Mission régionale d'autorité environnementale
OCCITANIE

**Avis sur la création d'un parc photovoltaïque - commune de Nègre-
pelisse au niveau du lieu dit « *de la Terrassonne* »
(Tarn-et-Garonne)**

N°Saisine : 2025-5385

Avis émis le 6 novembre 2025

Figure 2 : plan de masse extrait de l'étude d'impact

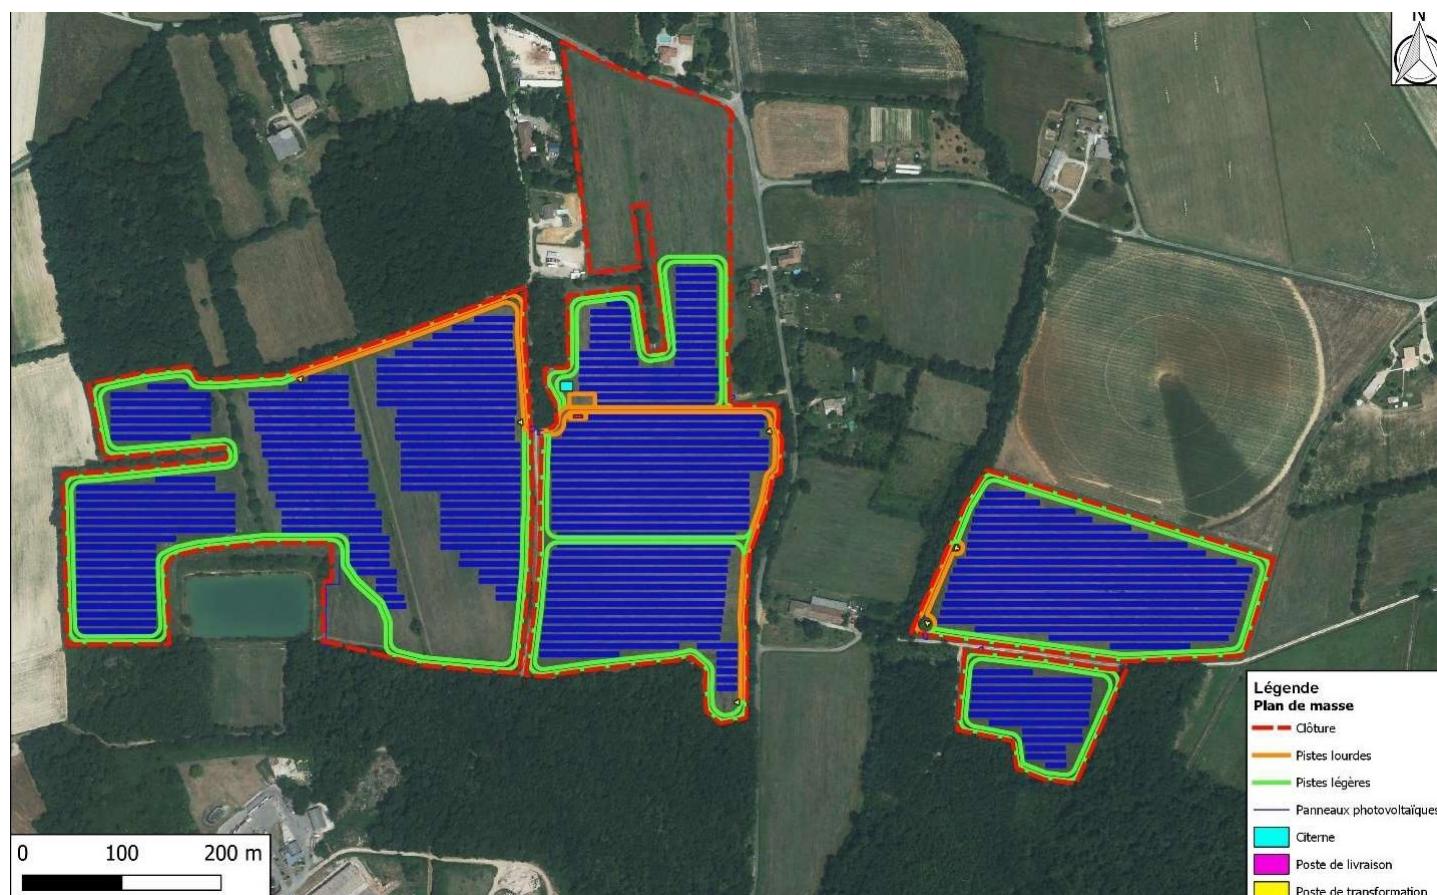
La MRAe considère que la quatrième variante, retenue, ne peut être qualifiée de celle de moindre impact pour l'environnement car cette variante impactera un corridor de déplacement faunistique pour les grands mammifères et dégradera les fonctionnalités écologiques d'une partie des zones humides. La caractérisation des impacts minimise les enjeux de conservation des prairies, notamment pour les oiseaux nicheurs et chasseurs de ces milieux ouverts ainsi que pour les reptiles et amphibiens.

À l'échelle du site, la MRAe recommande d'approfondir la recherche de la variante de moindre impact environnemental, par exemple en réduisant la taille du projet, et de privilégier le fractionnement du parc en sous-ensembles grillagés pour favoriser les connexions écologiques Nord-Sud entre les sous-ensemble afin de diminuer les incidences prévisibles du projet sur la biodiversité (notamment forestière) et sur le paysage.
